# 编标提疑

## 建设单位回复

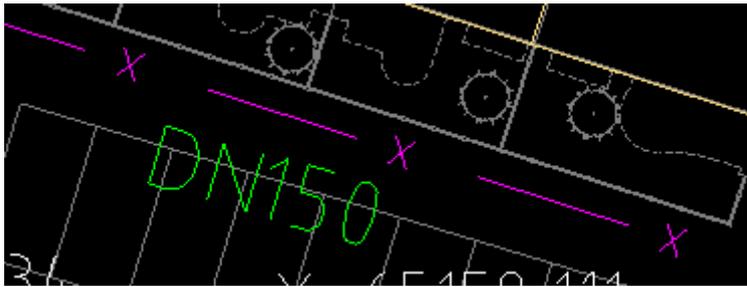
12、沥青粘层油的用量？

回复：**用量为 0.3~0.6L/m<sup>2</sup>。施工中应尽量用低用量控制。**

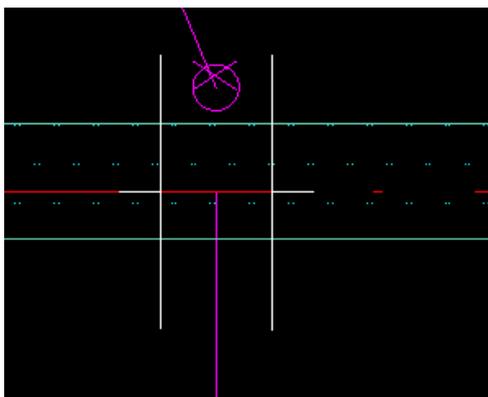
16、室外水泵接合器是否为新增？

回复：水泵接合器由甲方确定是否需要更换。
